SCHLEIFER

KA210-----A

KA200, KA210, KA210E, KA220, KA220E, KA230, KA23E, RO600, 11666, 24639 Multi-Schleifer

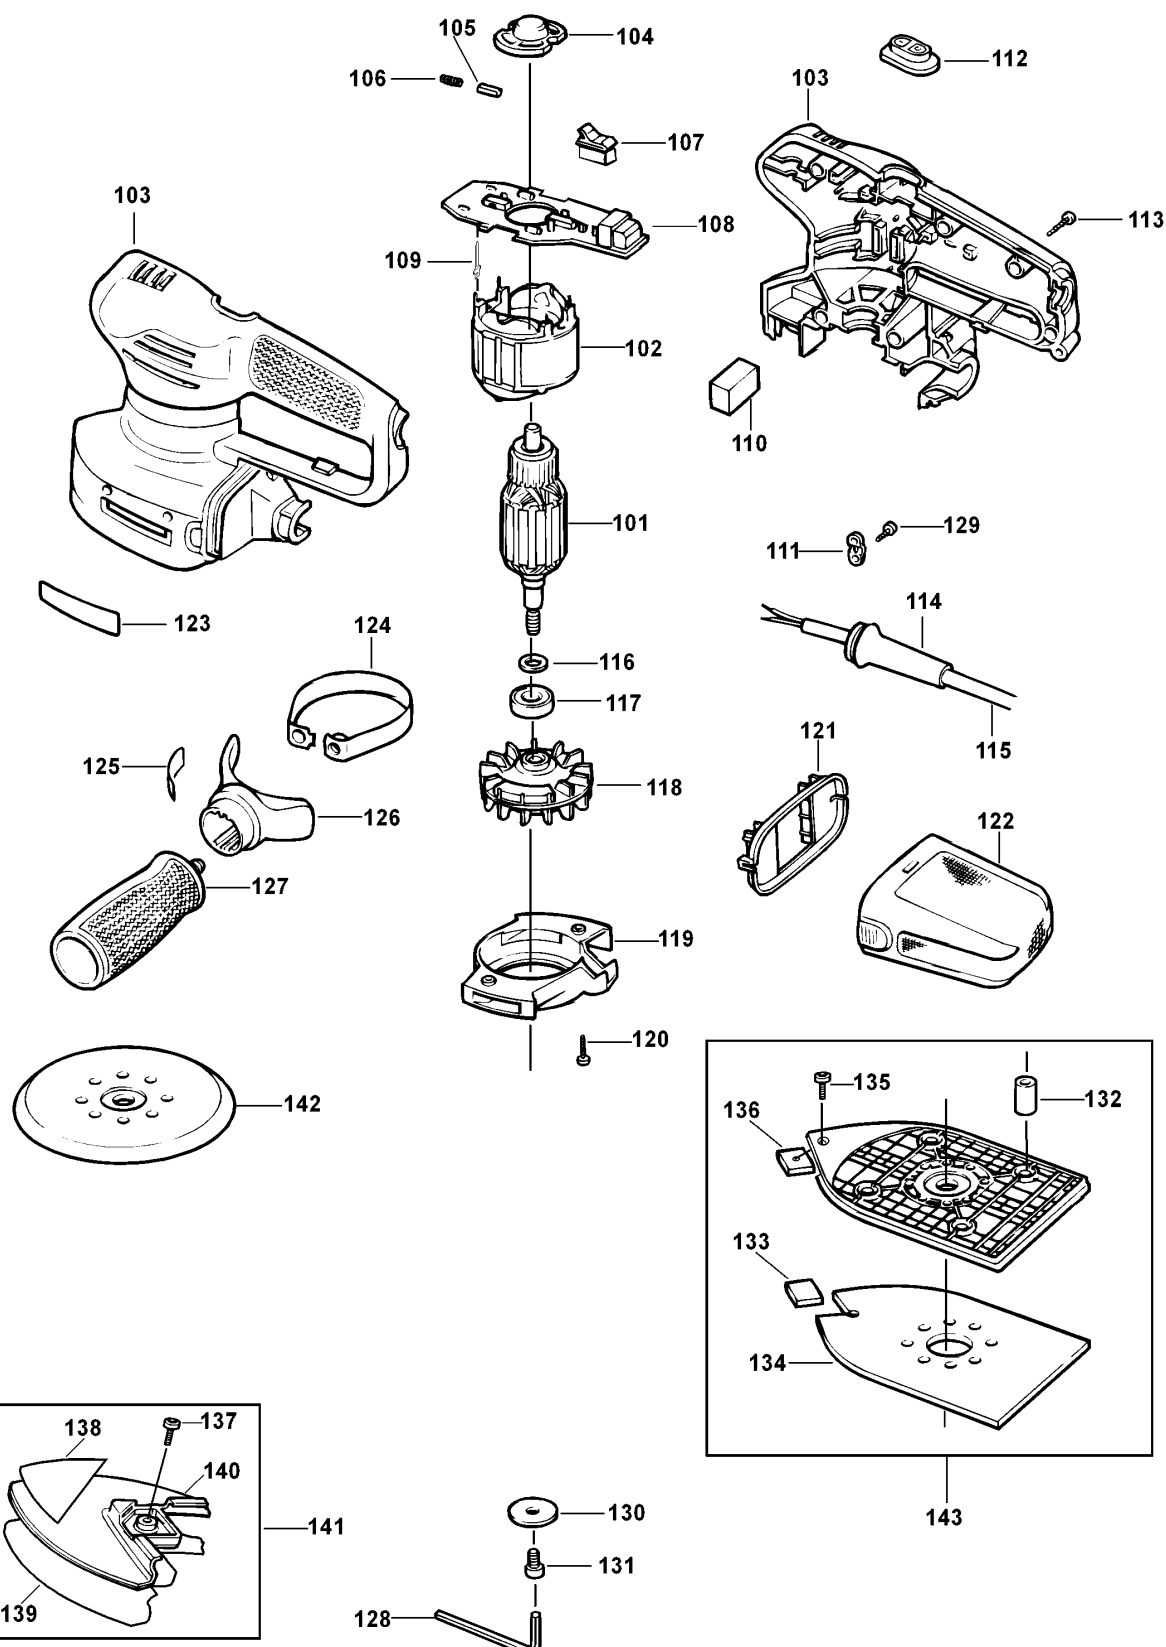
Ab Datumscode 10-97

Eine Kostenersparnis wurde durch die Eliminierung der Unterlegscheibe (Teil 116) und die Erweiterung der Ankerwelle um 1 mm eingeführt. Beim Montieren eines neuen Ankers an Einheiten mit einem Datumscode bis 9-97, die Unterlegscheibe, Teil 116, entfernen. Wenn ein neuer Anker zusammen mit Teil 116, Unterlegscheibe, eingebaut wird, sprühen Funken, bis die Bürsten eingebettet sind.
